ИЗМЕНЕНИЕ № I

ОСТ 24.191.08-81

Подвески криволинейные крановые.

Конструкция и размеры.

Черт. 2

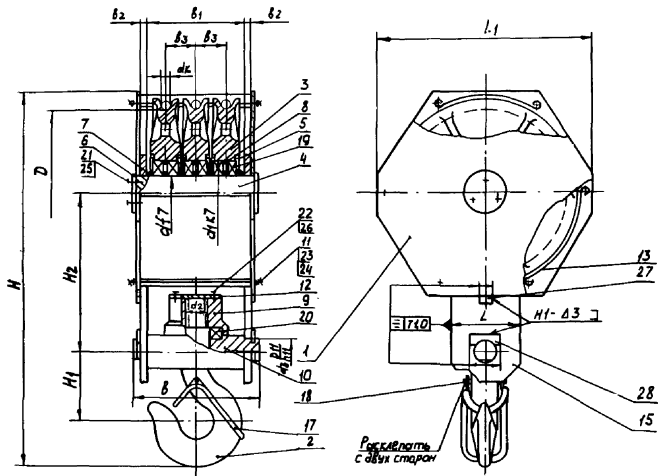
2. Чертежи 1, 2, 3, 4, 5 заменить новыми (СМ.с.2-6).
3. Подпункт 2.1.1. Исключить слова: "узлов и".
4. Таблица I. Графа "Обозначение по стандарту". Заменить обозначения I-5-610 на I-5-630 (3 раза), 2-8-610 на 2-8-630 (3 раза); 2-10-610 на 2-10-630 (3 раза), 3-12,5-610 на 3-12,5-630 (3 раза), 3-16-610 на 3-16-630 (3 раза), 4-16-610 на 4-16-630 (3 раза); графа "Обозначение по основному конструкторскому документу".  
Заменить обозначение: ЧУ24.09.24.2510 на ЧУ24.09.24.2511 (3 раза); графа D. Для обозначений I-5-630, 2-8-630, 2-10-630, 3-12,5-630, 3-16-630, 4-16-630. Заменить размер: 610 на 630; графа d<sub>3</sub>. Для обозначений 3-16-500, 3-16-630 дополнить размером: 110;  
графа В. Заменить размеры: 445 на 460, 510 на 520, 585 на 595, 710 на 720, 770 на 790;  
графа В<sub>4</sub>. Заменить размеры: 92 на 97, 106 на 111, 130 на 135, 140 на 145, 154 на 159;  
графа Н. Заменить размеры: 666 на 676, 772 на 787, 872 на 886, 840 на 855, 987 на 1001 (2 раза), 1117 на 1132, 766 на 776, 887 на 902, 940 на 955, 1079 на 1093, 1207 на 1222, 977 на 992, 1172 на 1186, 1302 на 1317, 897 на 907, 1072 на 1087, 1172 на 1186, 1077 на 1092, 1215 на 1229, 1345 на 1360, 1115 на 1130 (2 раза), 1287 на 1301 (2 раза), 1417 на 1432 (2 раза), 1187 на 1202, 1366 на 1380, 1511 на 1526, 1571 на 1586, 1807 на 1827, 1907 на 1927, 1917 на 1937, 2138 на 2158, 2283 на 2303;

Черт. 7

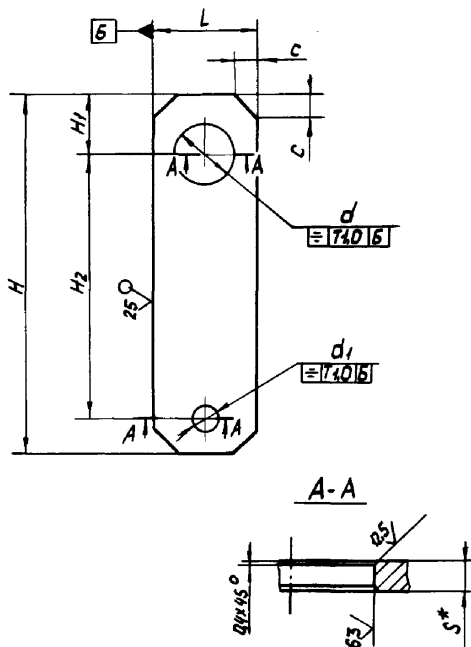
18. Черт.7 заменить новым (см.с.15).

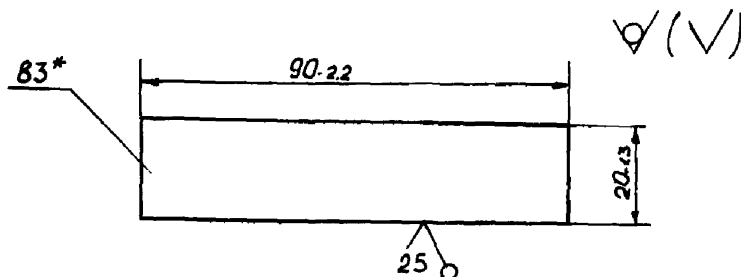
34. Чертеж I9. Заменить обозначения:  $R$  на  $R^*$ ,  $L$  на  $l$ .

Позиционный допуск  $\Phi \varnothing I,6 M$  исключить.

Черт. 20

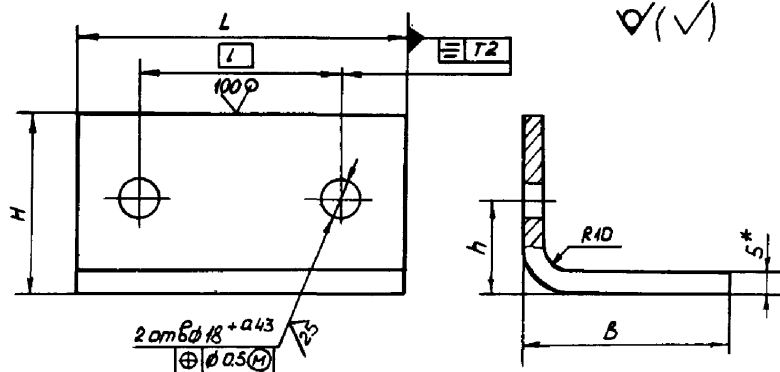
38. Стандарт дополнить пунктом - 2.18:

"2.18. Конструкция и размеры накладок

2.18.1. Конструкция и размеры накладок должны соответствовать указанным на черт.20:

Черт. 2I

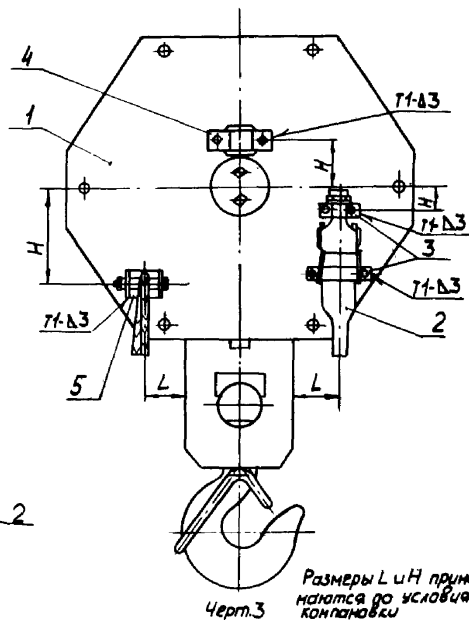
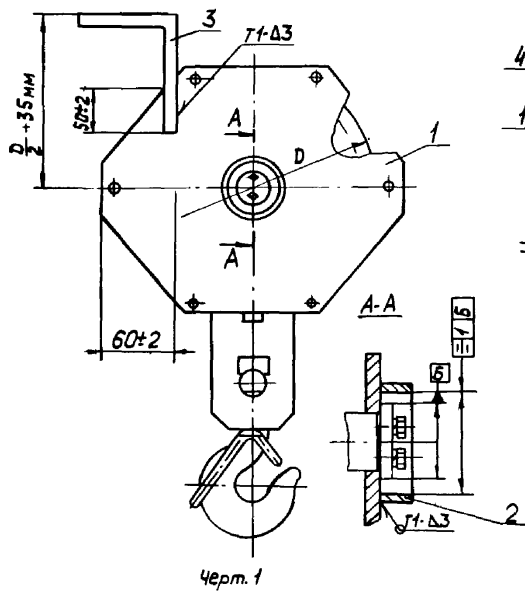
39. Стандарт дополнить пунктом - 2.19:

"2.19. Конструкция и размеры гнутаков.

2.19.1. Конструкция и размеры гнутаков должны соответствовать указанным на черт.21 и табл.18 (см.с.23).
